RELATÓRIO DE ACOMPANHAMENTO DAS OBRAS PÚBLICAS

Relatório número: RAO 019/OSC/2016

Órgão / entidade: Município de Criciúma - SC

Objeto: Contratação de empresa de engenharia para execução dos serviços necessários a implantação do **PARQUE DOS IMIGRANTES**, numa área total de 61.094,00m² localizada as margens do anel viário – Vila Francesa no Distrito de Rio Maina Município de Criciúma-SC. Convênio nº. 2015TR001194 entre GOVERNO DO ESTADO x MUNICÍPIO DE CRICIÚMA.

Figura 51: Diferença nas tonalidades de coloração dos blocos utilizados. (Fonte: Dos autores 2016)

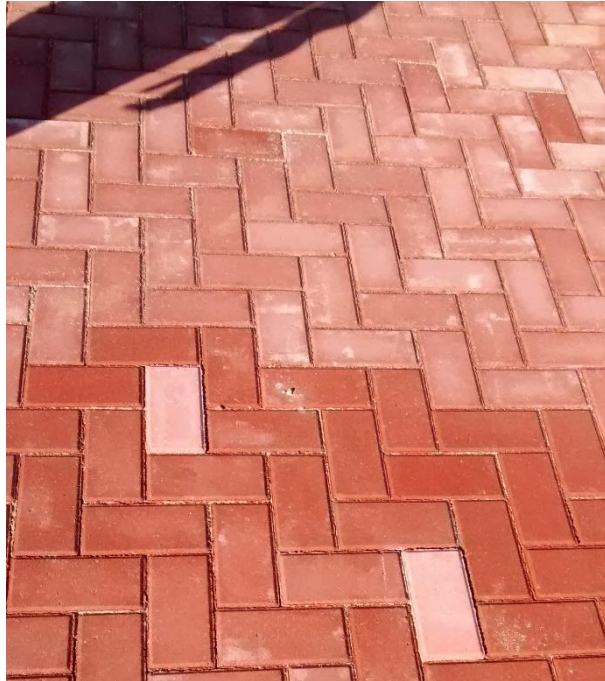
Outro fato que chamou atenção da equipe na área de convivência do parque foi a diferença das tonalidades de coloração existentes entre os blocos utilizados durante a execução da pavimentação do local.
